**Projet de station de transit d'huiles usagées
déposé par la société CARMAUSINE DE RÉCUPÉRATION**

Commune de Carmaux (81)

**Avis de l'Autorité environnementale
sur le dossier présentant le projet et comprenant l'étude d'impact
(articles L122-1 et suivants du Code de l'environnement)**

**N° saisine : 2020-8491
Avis émis le : 03 juillet 2020
n° MRAe : 2020APO45**

Figure 4 : Plan de gestion du réseau d'eau pluviales (source ARTIFEX)

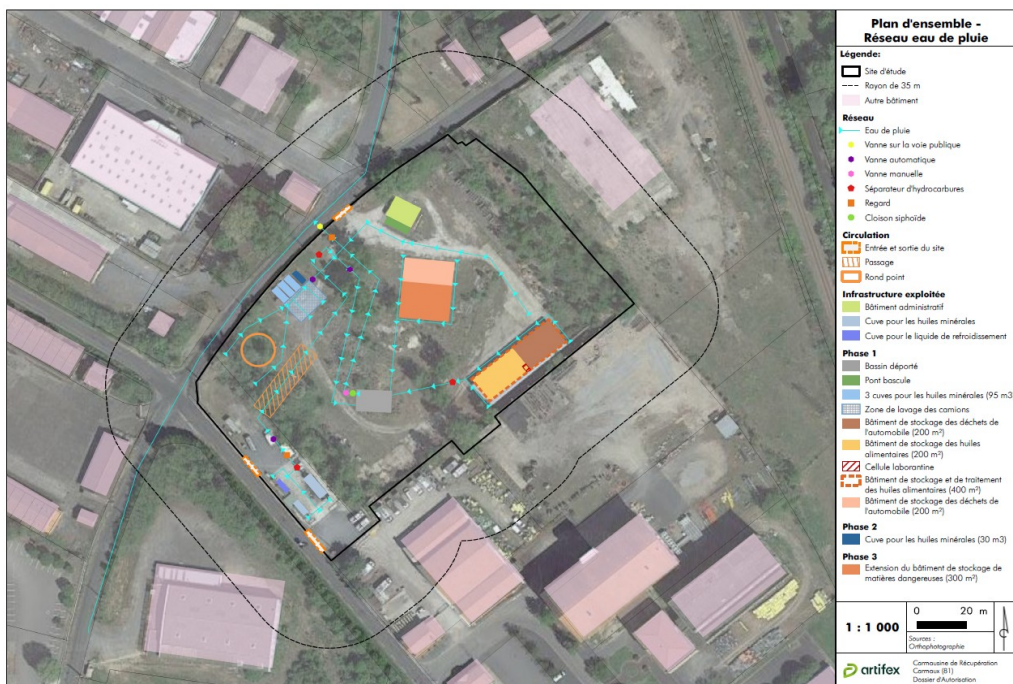
Au niveau des zones non imperméabilisées, les conditions d'écoulement des eaux de ruissellement du site ne sont pas connues. Une partie des eaux de ruissellement se retrouve donc potentiellement dans le Cérou.

La MRAe relève des informations contradictoires sur la gestion des eaux pluviales entre les différents volets de la demande d'autorisation d'exploiter :

- page 95, l'étude d'impact spécifie « Les eaux usées provenant du lavage des fûts contenant les huiles alimentaires usagées, seront envoyées vers un séparateur de graisses TN 4. Elles rejoindront ensuite le réseau d'eau usée de la ville », alors que le dossier relatif à la lettre de demande et de présentation du projet page 23 précise « Toute l'eau utilisée pour le lavage sera envoyée vers une cuve de 1,5 m³ où elle sera décantée. Les huiles récupérées seront envoyées dans la ligne de prétraitement, les déchets solides seront stockés dans une cuve dédiée et l'eau sera réutilisée pour laver les fûts. Ainsi, aucune eau de process ne sera envoyée dans le réseau d'eau usée de la ville. » ;

- page 13, le résumé non technique stipule « À la suite du séparateur d'hydrocarbures, les eaux pluviales seront envoyées vers un bassin déporté de 200 m³. Il permettra de faire un dernier contrôle visuel pour s'assurer qu'il n'y a pas de potentielle pollution dans les eaux de pluie », alors que l'étude d'impact ne mentionne pas la présence de ce bassin dans le chapitre descriptif « Écoulements au niveau du projet » page 50, ni dans le chapitre page 95 « Rétention des substances polluantes ». Il est seulement abordé dans le chapitre relatif à la gestion du moustique tigre page 55. L'étude d'impact ne présente pas par ailleurs les calculs de dimensionnement de ce bassin.

La MRAe recommande de compléter reprendre le volet sur la gestion des eaux usées et des eaux pluviales, afin de préciser et mettre en cohérence les informations fournies, en statuant sur le devenir des eaux de lavage, sur la gestion des matières décantées, sur la présence du bassin et de justifier son dimensionnement le cas échéant. La MRAe recommande de préciser la gestion des eaux de ruissellement des zones non imperméabilisées et des eaux d'extinction et de démontrer l'absence d'impact de ces eaux sur le milieu récepteur dont le Cérou, ou dans le cas contraire elle recommande la mise en place de mesures correctrices pour pallier à ces impacts.

La MRAe recommande de mettre en œuvre des modalités de contrôle pertinentes pour s'assurer en toute circonstance que les eaux résiduelles respectent les seuils d'acceptation du réseau d'eau usées de la ville et de l'absence de rejet de pollution vers ce réseau. Elle

recommande aussi de détailler les modalités de gestion des eaux en cas de trop plein dans les séparateurs d'hydrocarbures.
